Kystdirektoratet
J.nr. 2025 - 48370
Ref. gigrp
Den 23. februar 2026

Tilladelse til etablering af stenrev ved Hou Røn og Søby Rev i Odder Kommune

Figur 1. Viser stenrevenes placering hhv. Hou Røn (HR) og Søby Rev (SR)

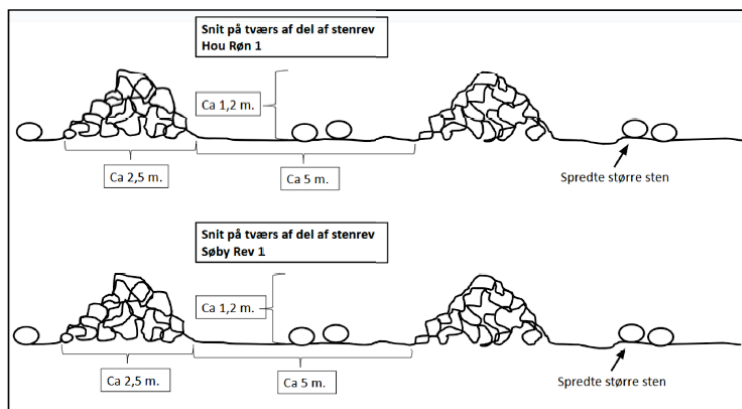
(...) Det fremgår af projektbeskrivelsen, at der sigtes efter en frihøjde (vanddybde) på minimum 1,5 meter over bunkerne. Projektområderne ligger i områder, hvor vanddybden før tiltag varierer fra 3 m til 8 m (Hou Røn 1) og fra 3,5 m til 7 m (Søby Rev 1). BRS/SIFA skal her bemærke, at der minimum bør være 2 meters vanddybde over stene i de områder, der grænser op til den afmærkede sejlrende samt ved kapsejladsmærket, der ses øst for Hou Røn.

Projektet nævner, at områderne for revne vil blive afmærket med speciel gul afmærkning for erhvervs- og fritidsfartøjer. Dette er afgørende, og det bør overvejes at markere selve stenbunkerne jf. ovenstående. Stenbunkerne skal som minimum afmærkes ind til søkortet mv. er opdateret med de nye vanddybder.

I projektområdet udlægges i alt 2900 stenbunker hvorfor en markering af hver enkelt ikke er mulig. Vi har i projekteringen af Hou Røn 1 valgt at stenfeltet er placeret således at de sikrer optimal naturgenoprettende effekt samtidig med at stenene ikke skaber unødigt hindring og risiko for skibstrafikken, da feltet ikke ligger i de normale færdselsårer samt at yderpunkterne er afmærket med special afmærkninger. Derudover ligger stenbunkerne på min 3,5 m vand dermed vil en min. vanddybde på 2 m. ved normal vandstand kunne opretholdes (...).

Vi har i projekteringen af Søby Rev valgt at stenfeltet er placeret således at det sikre optimal naturgenoprettende effekt samtidig med at stenene ikke skaber unødigt hindring og risiko for skibstrafikken. Felterne længst mod vest kommer kun lige i berøring med 3,5 m kurven og dermed vil en min vanddybde på 2 meter kunne opretholdes. Yderpunkterne afmærkes desuden med special afmærkninger (...).”
